## RESOLUCIÓN METROPOLITANA N° S.A.

*“Por medio de la cual se otorga un permiso de ocupación de cauce y se adoptan otras determinaciones”*

**CM4.04.20129**

### LA SUBDIRECTORA AMBIENTAL DEL ÁREA METROPOLITANA DEL VALLE DE ABURRÁ

Figura 1. Detalle de la descarga de aguas lluvia B1 propuesta.  
Fuente: Anexo comunicación oficial recibida N° 021113 del 04 de Julio de 2018.

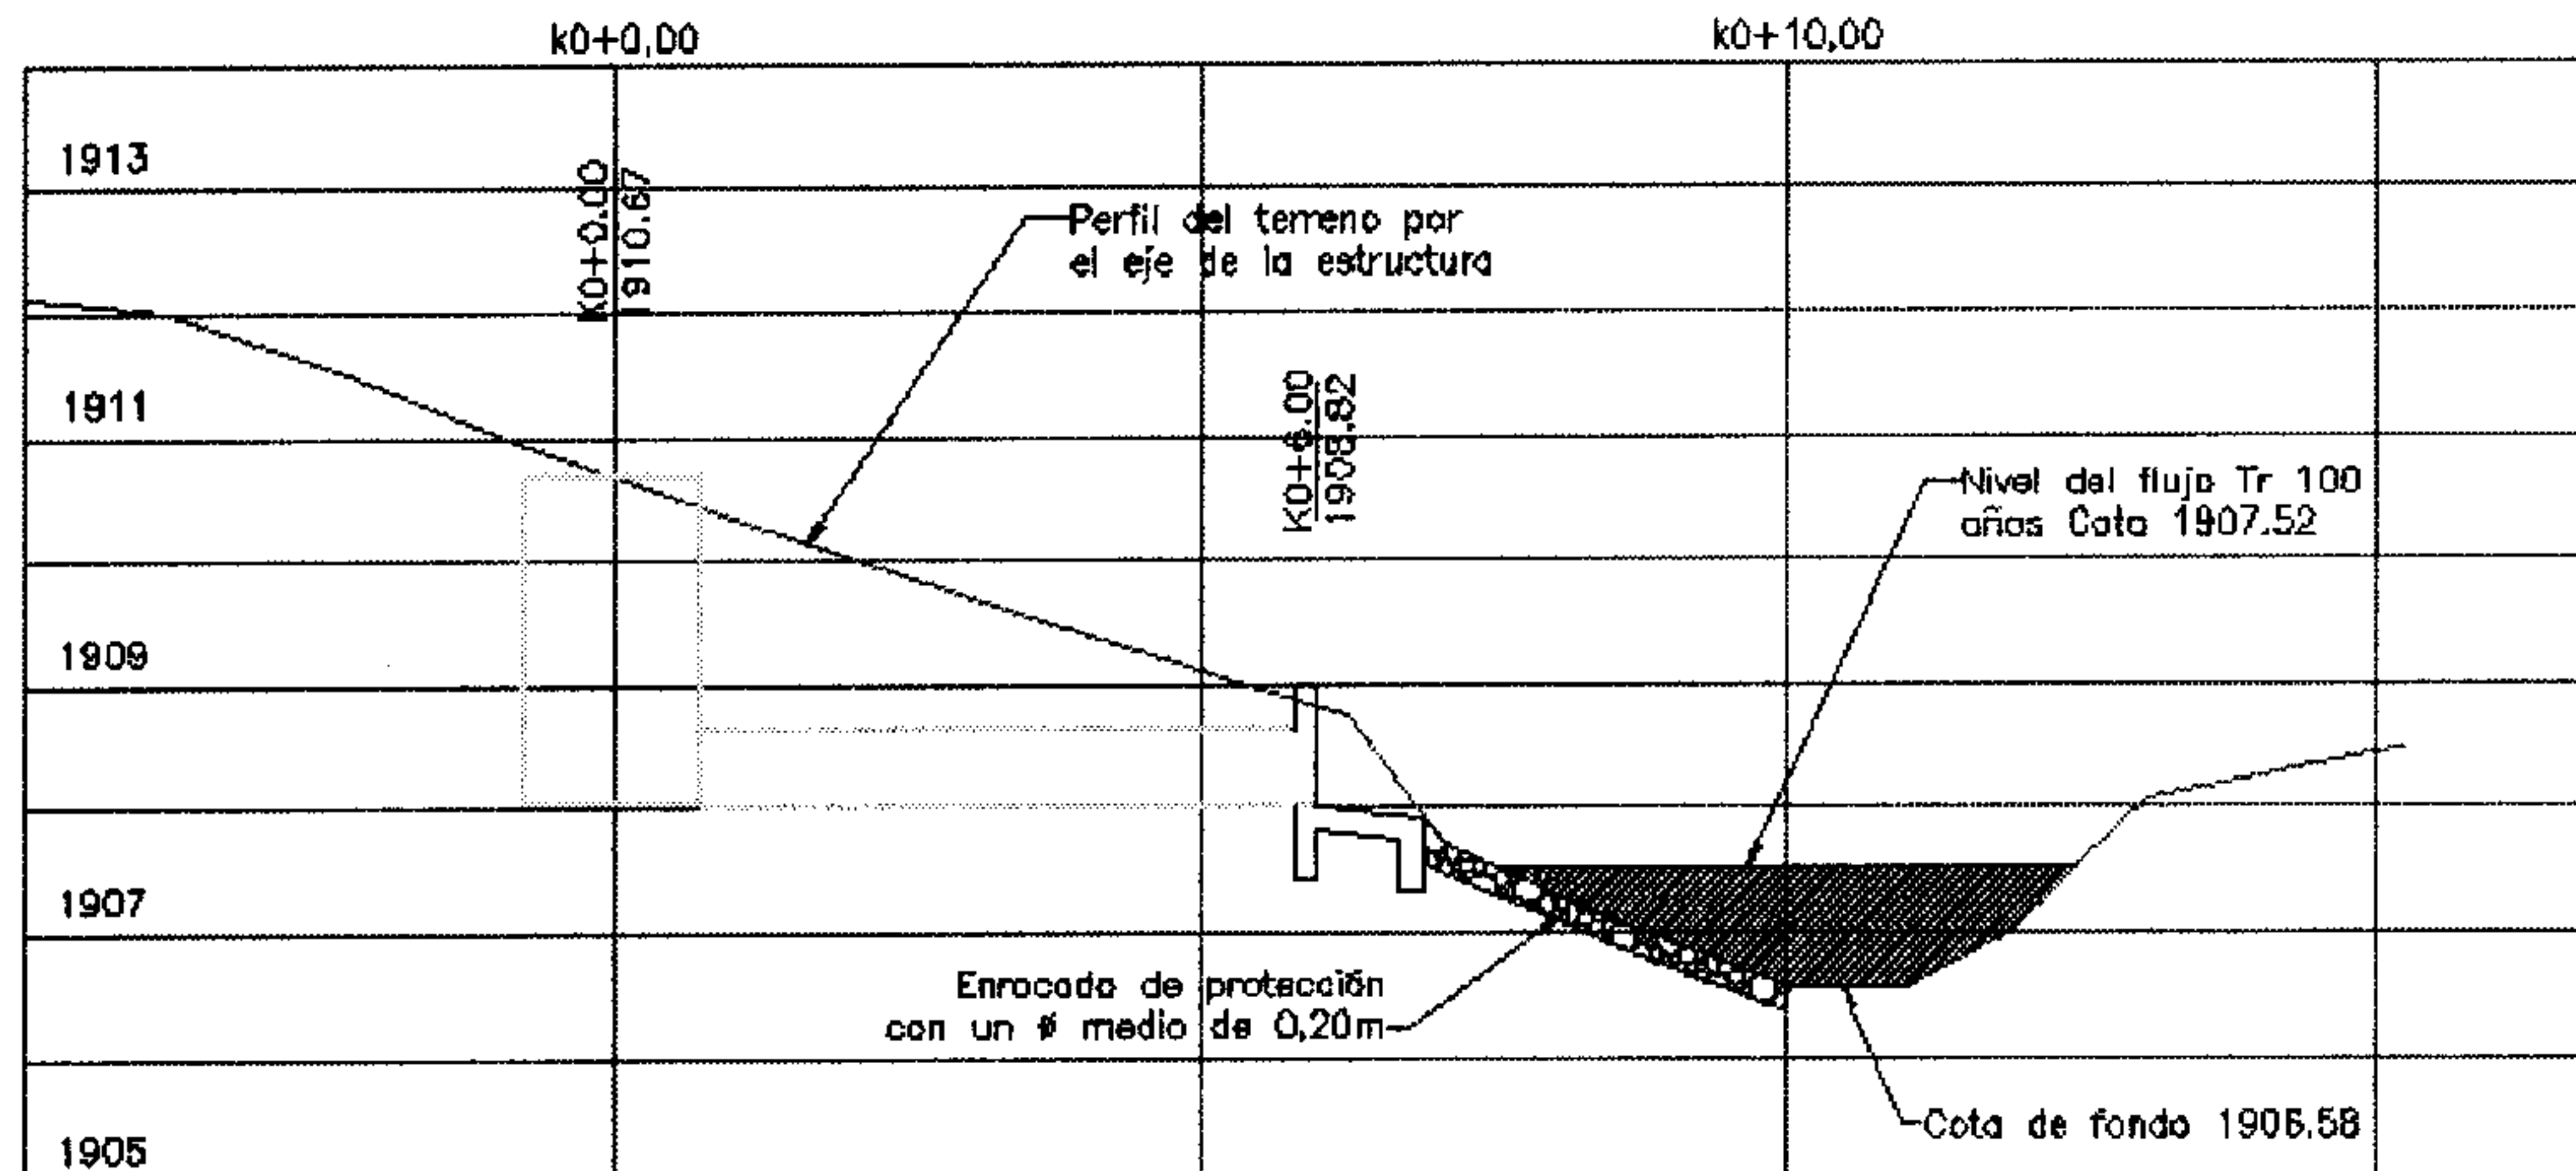
- ✓ Descarga de aguas lluvias B1

Diámetro	Pendiente de la tubería	Caudal de diseño	Cota batea	Cota creciente 100 años	Coordenadas descarga margen derecha	
					Este	Norte
24	0.67	542.37	1908.02	1907.52	833068.98	1190220.36

Como estructura de protección contra el fenómeno de socavación, se propone el reemplazo del lecho natural por un enrocado en piedra pegada de concreto de 28MPa y un espesor de 0.60 m, con diámetro medio de las rocas de 0.20 m.

Figura 2. Detalle de la descarga de aguas lluvias cuneta y canal escalonado propuesto.  
Fuente: Anexo comunicación oficial recibida N° 021113 del 04 de Julio de 2018.

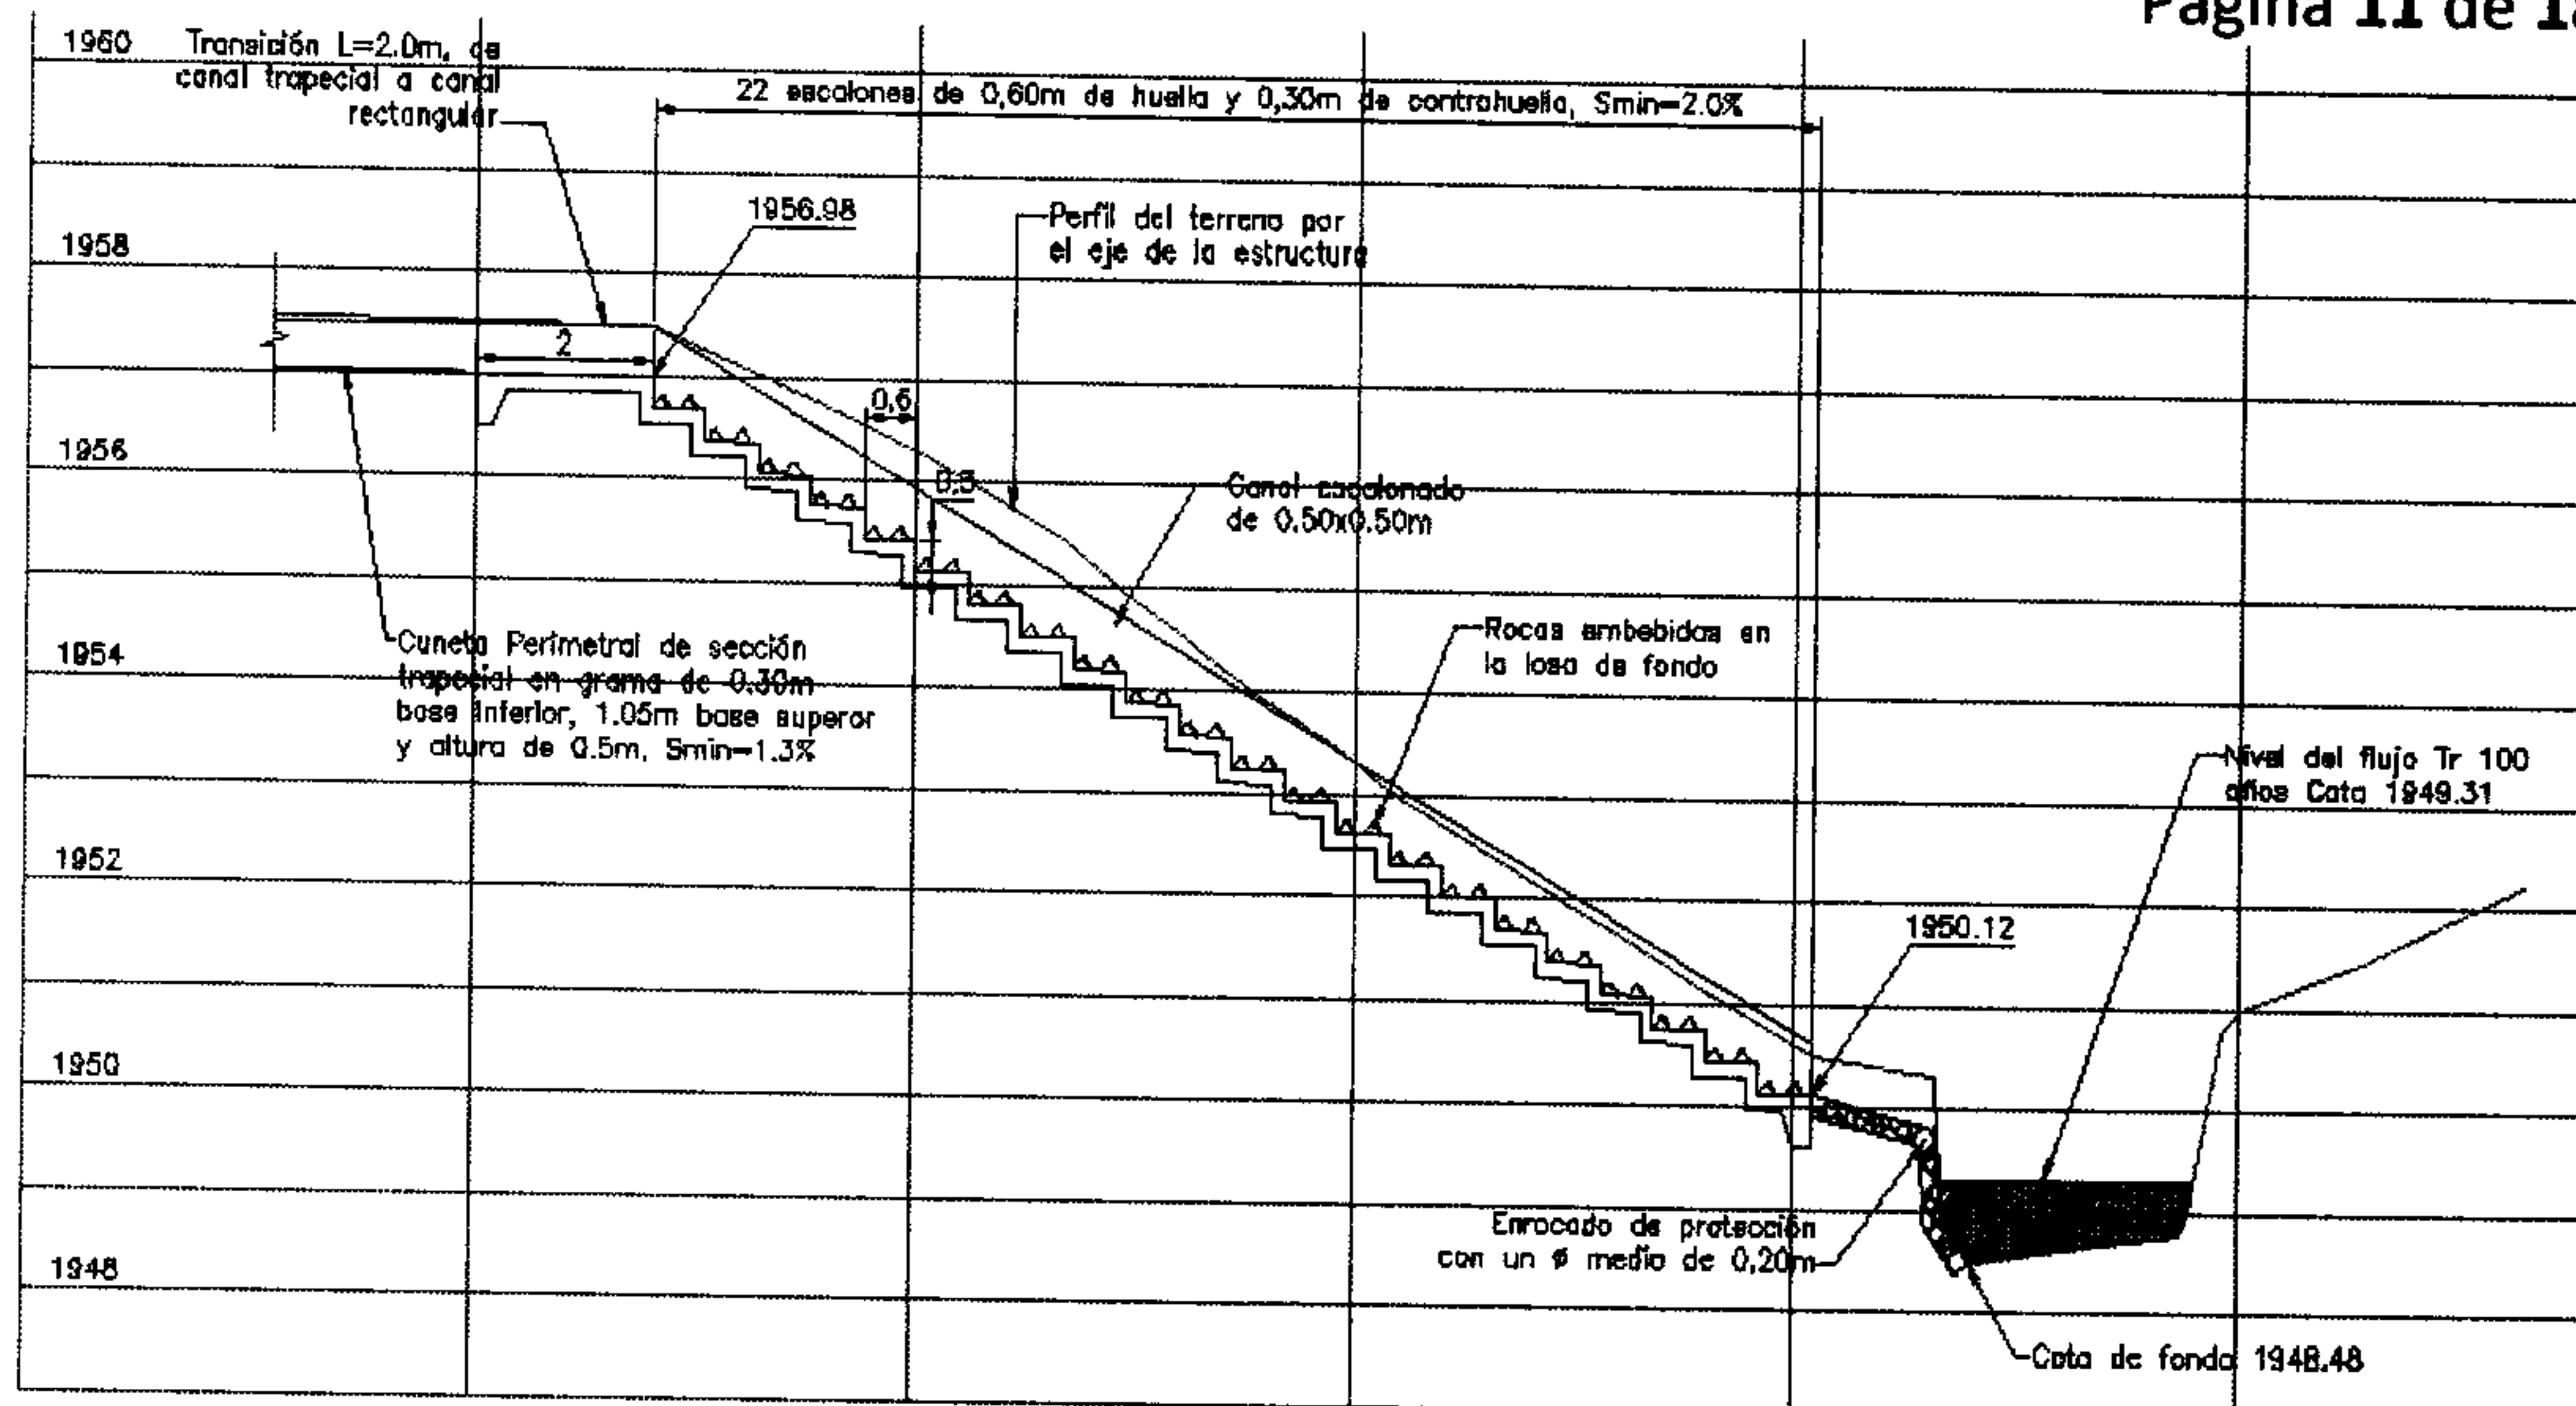
✓ Descarga de cuneta perimetral en la parte alta del proyecto DESC1

Sobre la parte alta del proyecto se hace necesaria la construcción de una cuneta perimetral de sección trapezoidal y con recubrimiento tipo pasto que recoge las aguas lluvias provenientes de las zona altas del proyecto. En el tramo final, debido a lo inclinado del terreno se hace necesario un sistema escalonado de sección rectangular en concreto, con el objetivo de realizar la entrega al cauce de una manera controlada. Dicho canal presenta una sección de 0.5 x 0.5m, con huellas de 0.60m y contrahuellas de 0.30m, en una longitud de 13.20m. La pendiente del escalón será del 2.0% y con piedra pegada en el fondo.

Cota creciente 100 años	Cota Terminación Canal escalonado	Coordenadas descarga margen derecha	
		Este	Norte
(msnm)	(msnm)		
1949.31	1950.12	832859.67	1190194.50

Figura 1. Detalle de la descarga de aguas lluvia B1 propuesta.  
Fuente: Anexo comunicación oficial recibida N° 021113 del 04 de Julio de 2018.

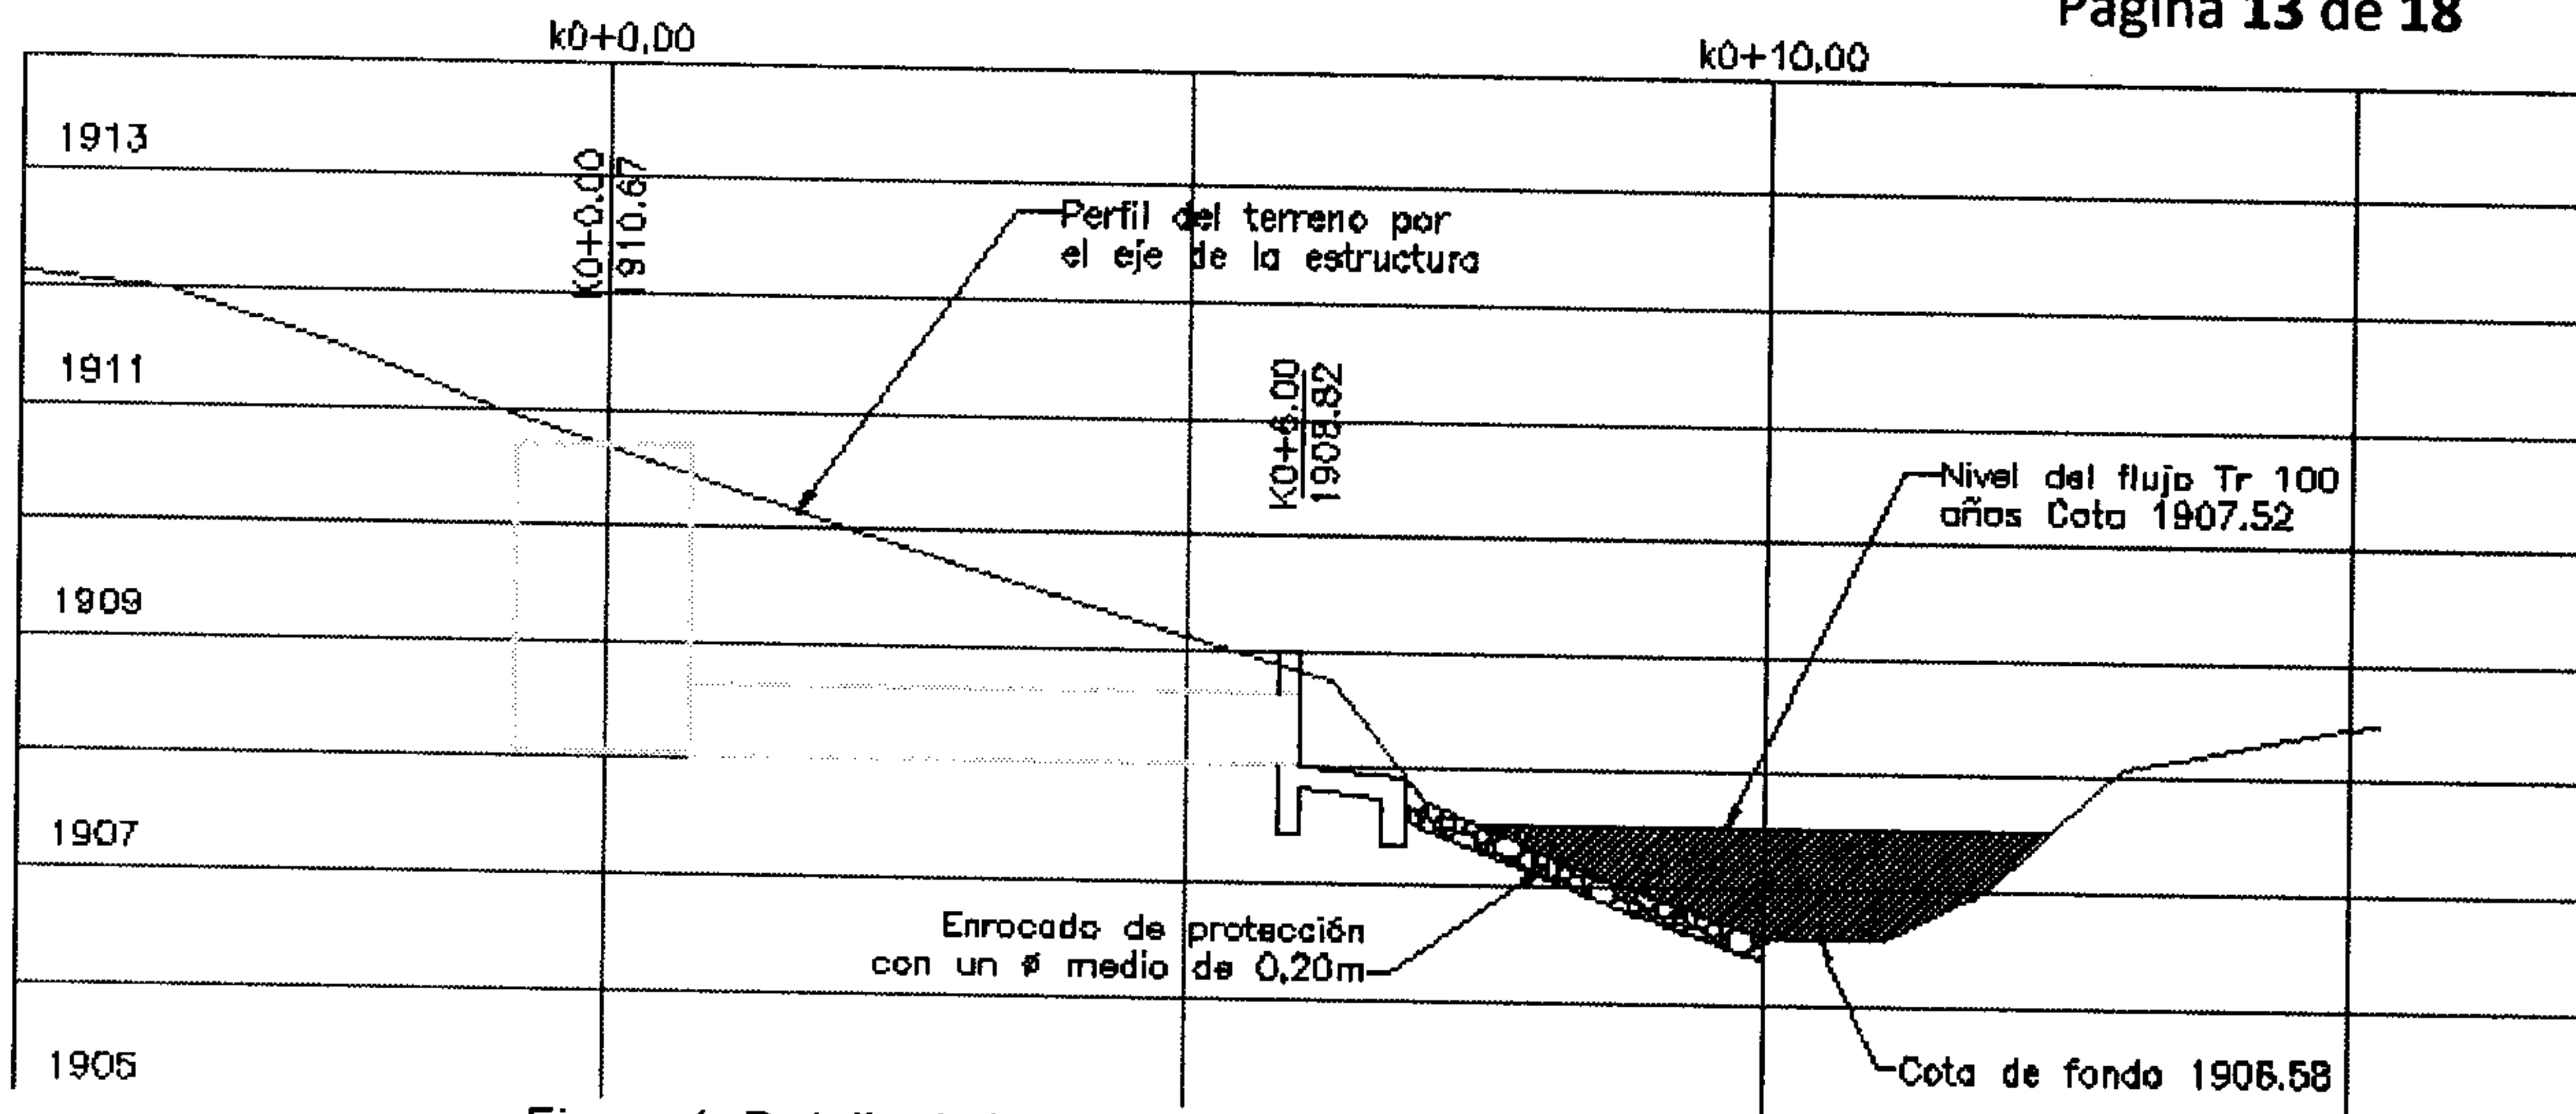
- ✓ Descarga de aguas lluvias B1

Diámetro	Pendiente de la tubería	Caudal de diseño	Cota batea	Cota creciente 100 años	Coordenadas descarga margen derecha	
					Este	Norte
(")	(%)	(l/s)	(msnm)	(msnm)		
24	0.67	542.37	1908.02	1907.52	833068.98	1190220.36

Como estructura de protección contra el fenómeno de socavación, se propone el reemplazo del lecho natural por un enrocado en piedra pegada de concreto de 28MPa y un espesor de 0.60 m, con diámetro medio de las rocas de 0.20 m.
